**Projeto de Integração do Rio São Francisco
com Bacias Hidrográficas do Nordeste Setentrional**

NOTA TÉCNICA – ATO OBRAS CIVIS

LOTES 1 E 2 – ANÁLISE DO PROJETO DE DETALHAMENTO DOS BUEIROS TUBULARES DE 1500 MM DE DIÂMETRO

885-MIN-ISF-NT-A0079
1210-NTC-1201-00-40-025
Maio/2010
Rev. 0

Detalhe do Rejuntamento dos Tubos
(Corte Longitudinal)

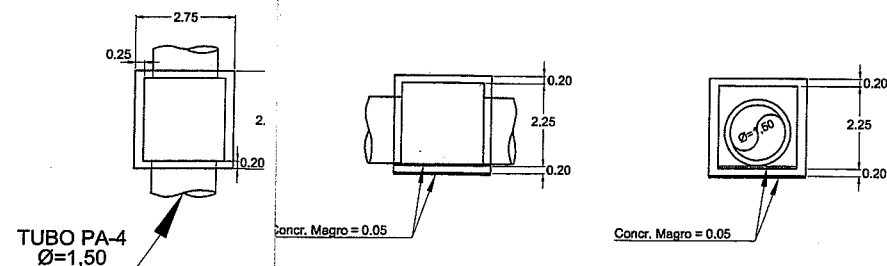
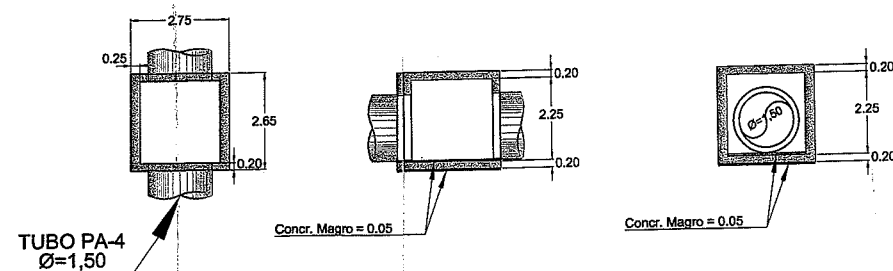
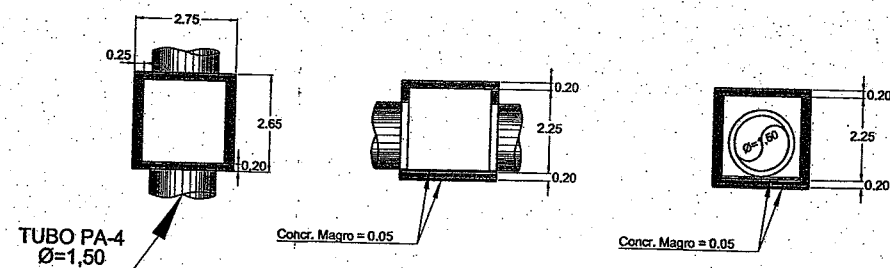
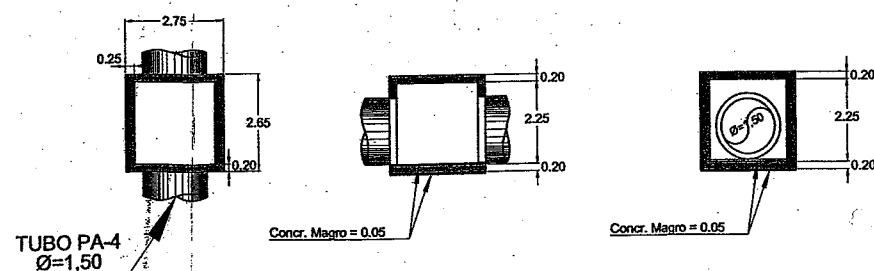
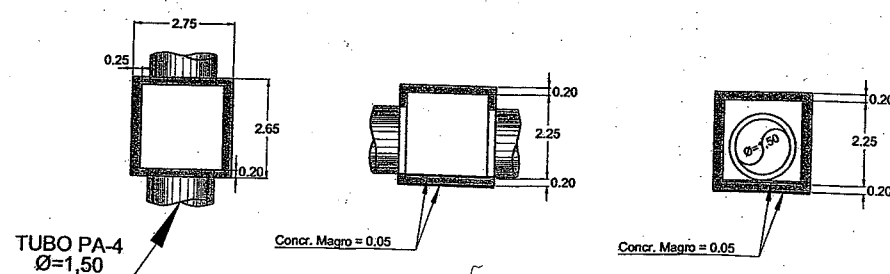
Não está especificado nesse desenho o tipo de argamassa que será empregado no rejuntamento dos tubos circulares dos bueiros. Deve ser salientado que é de primordial importância o uso de uma argamassa adequada, para que não haja trincas nas junções entre os tubos, o que compromete o desempenho dos trechos em aterro dos canais, devido à conseqüente perda de água.

- ✓ Execução de rejuntamento dos tubos o em todo o perímetro das juntas com argamassa adequada que apresente pequeno grau de retração, associada a um dispositivo que suporte recalques diferenciais para evitar trincas.
- ✓ Execução adequada da compactação do material de assentamento e confinamento dos tubos, que deverá ser de moderada (grau de compactação de 85 a 95%) a boa (grau de compactação superior a 95%).
- ✓ Implantação de estrutura de dissipação a jusante da saída dos bueiros, para evitar danos (ex: erosões) ao terreno natural.
